改善箇所説明図

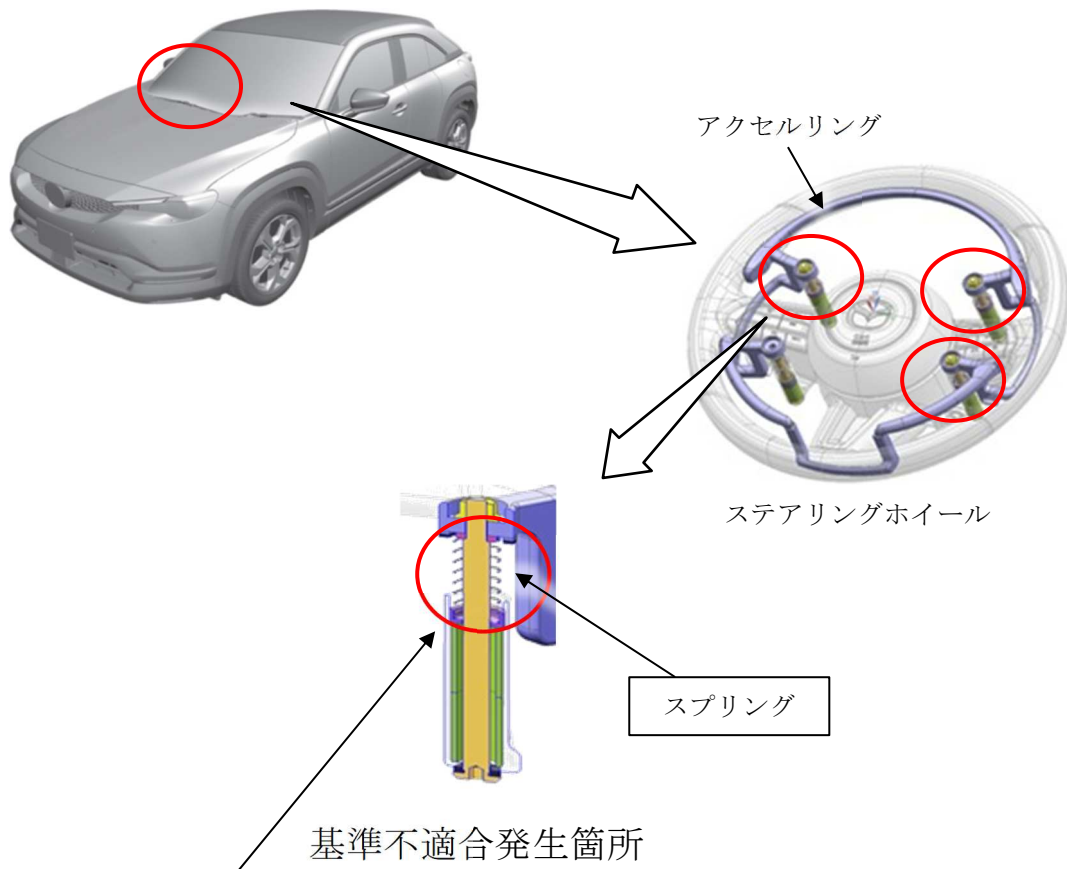
手動運転装置付きの福祉車両において、アキセルリングを戻すためのスプリングの設定荷重が不適切なため、アキセルリングが戻らないことがある。そのため、車両が減速しないおそれがある。

全車両、アキセルリングを戻すためのスプリングを対策品に交換する。

識別：車台番号打刻のハイフン後 1 番目の数字上部に黄ペンを塗布する。
